Nuovi cavallotti serie planet

Da oggi sono disponibili i nuovi cavallotti per la serie Planet, ACP 50420 e ACP 50454 che andranno a sostituire rispettivamente ACP 5020 e ACP 5054. (Per le serie Planet 45, Planet 50TT, Planet 62TT e Planet 72HT)

ACP 50420

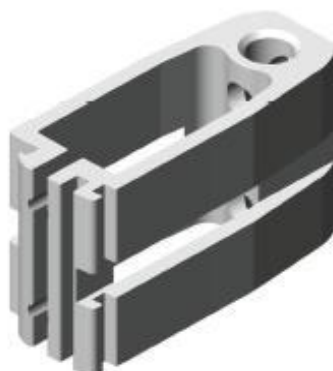
I nuovi cavallotti realizzati in estruso lavorato, potranno essere inseriti a scatto direttamente nella cava del profilo, evitando di doverli infilare prima della chiusura del telaio. Il grano di fissaggio assicura un'ottima stabilità ed un corretto allineamento dell'accessorio.
